# パナソニック商品情報

2024年8月号

## ハウジング商品連絡

洗濯機用防水フロアートラップ仕様変更

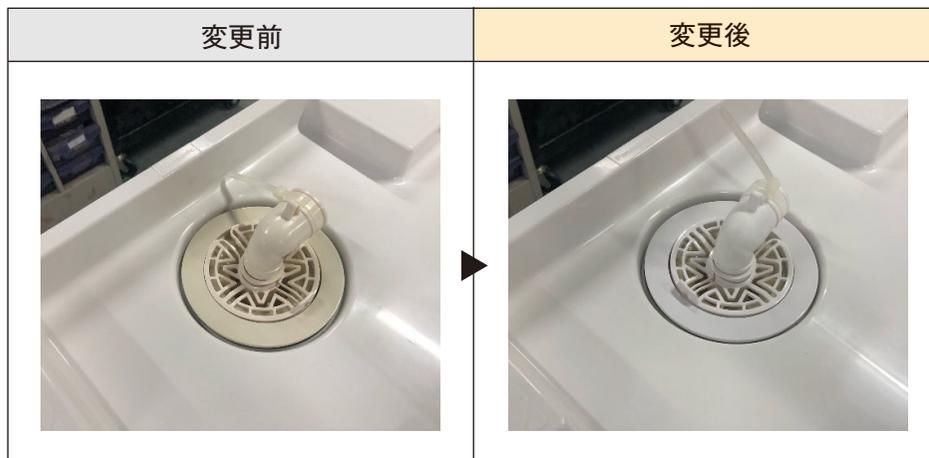
洗濯機用防水フロアのトラップについて、外観の色味を変更します。

横抜き用

下抜き用

アイボリー ⇒ ホワイト色に変更

この仕様変更に伴う使用性の変更はありません。

内装ドア 上吊りアウトセット引戸 扉本体受注品化のご連絡

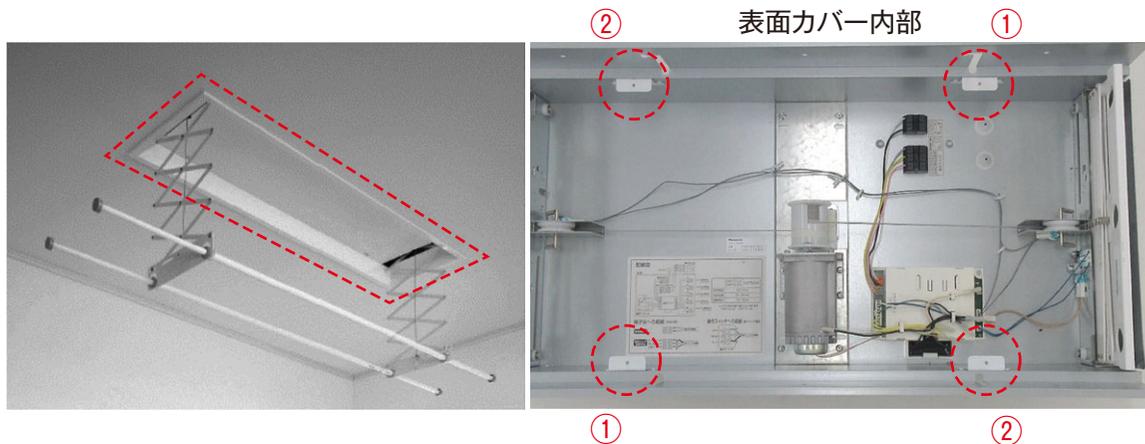
2025年2月発売商品より、上吊り引戸アウトセット納まりのコンプレイン解消のため、ランナーの仕様変更をさせていただく予定です。  
 また、仕様変更による生産負荷を軽減し、新商品の市場導入をスムーズに行うため、一時的に扉品番を受注生産品に変更させていただきます。  
 ご迷惑をおかけいたしますがご理解とご協力のほど、何卒よろしくお願い申し上げます。

ランナー上下調整 ±2.5mm → ±3.0mm

システムファニチャー キュビオス 方立用配線キャップ 仕様変更についてのご連絡

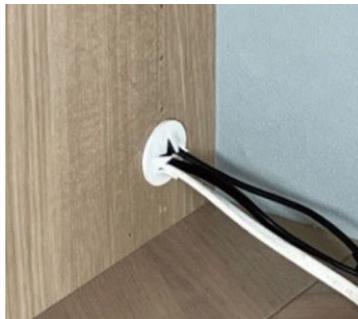
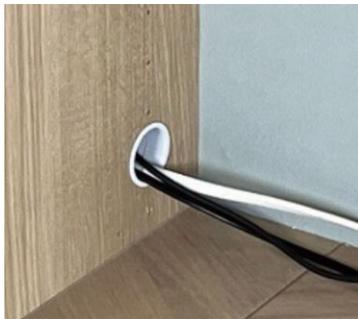
家電などの配線ケーブルを通しやすくするため、配線キャップの形状を変更し使用性を改善します。

現状	変更後
外観		
サイズ		
有効内径	25mm	32mm
形状	菊割れ型	貫通型
材質	EPDM	ABS

パナソニックの内窓 カタログ(第1版)・現場調査用サンプルブック(第1版)  
お詫びと訂正についてのご連絡

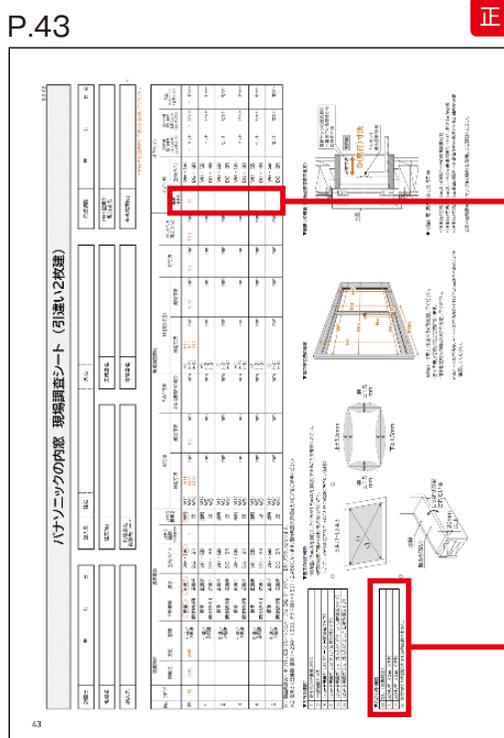
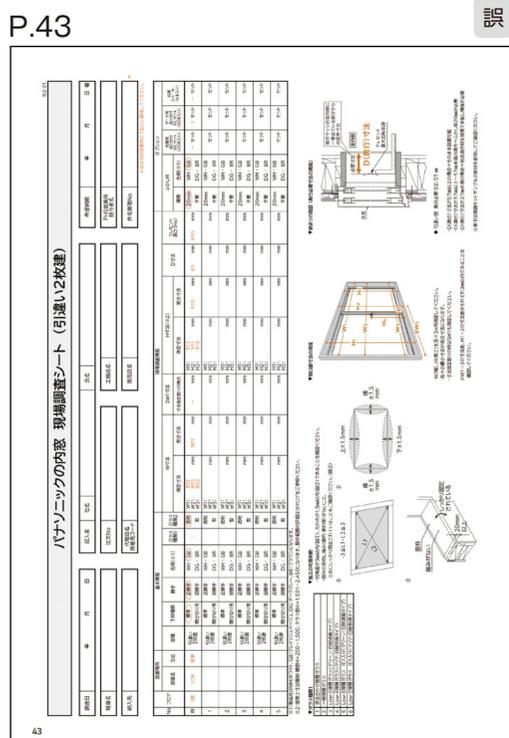
この度、2024年6月発行のパナソニックの内窓 カタログ(第1版)・現場調査用サンプルブック(第1版)において、記載内容に漏れがございました。謹んでお詫び申し上げ、追記をさせていただきます。次回改訂にて修正を反映いたします。なおWEBカタログ・現調シートについては既に修正しております。

- ① パナソニックの内窓カタログ(第1版) [CTCT1E90 202406-1Xi]  
P.43に掲載の「現場調査シート」に、記載漏れがございました。追記させていただきます。

ふかし枠 種類  
記入欄の訂正

ふかし枠 種類  
選択肢の追記

0	なし(現場対応)
1	ふかし枠 20mm 3方枠
2	ふかし枠 20mm 4方枠

※間仕切り下枠選択時は4方枠は選べません。
